## Avslå kv Månstenen – luften så dålig att barns hälsa hotas

**Stockholms Naturskyddsförening råder dig och ditt parti att avslå kv Månstenen intill E4:an i Solberga på måndag i kommunfullmäktige. Med en lösningsinriktad inställning bör de 60 lägenheterna kunna placeras på annan plats i Solberga där luften inte är farlig.**

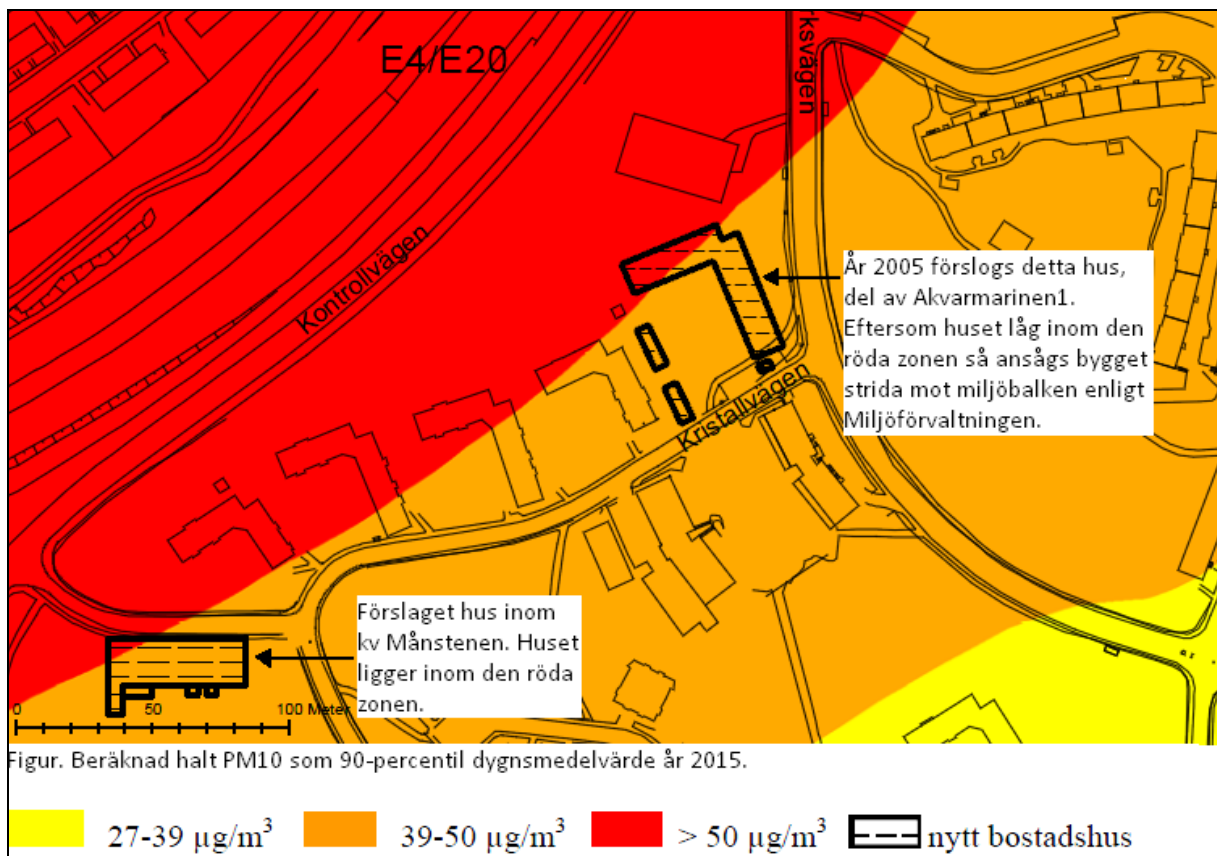
1. Luften och bullret är klart hälsovådligt inom planområdet, speciellt för barn som är extra känsliga! Vi kan påvisa att partikelmätningar från 2005 visade att nivåerna av partiklar (PM10) överträdde Miljöbalkens krav i prognoser där hus nu ska byggas 90m från E4:an, se karta nedan. Nyligen gjorda mätningar visar att nivåerna av partiklar (PM10) ligger mycket nära gränsvärdet i prognoserna, avverkas träd inom planområdet blir luften ännu sämre. Barnperspektivet bör väga tungt, kommunen bör inte godkänna hus där barnfamiljer ska vistas i skadlig luft intill E4:an.

Här visas en unik karta med data från 2005 där ett hus från kv Månstenen är inritat av oss nere till vänster. Huset hamnar inom och intill den röda zonen som innebär brott mot Miljöbalken och EU:s miljökvalitetsnormer. På kartan syns ett redan inritat L-format hus, Akvarmarinen1 som ligger inom den röda zonen, detaljplan Akvarmarinen1 var aktuell 2005 och till denna detaljplan togs det fram en luftutredning där kartan ovan är plockad ifrån<sup>1</sup>.
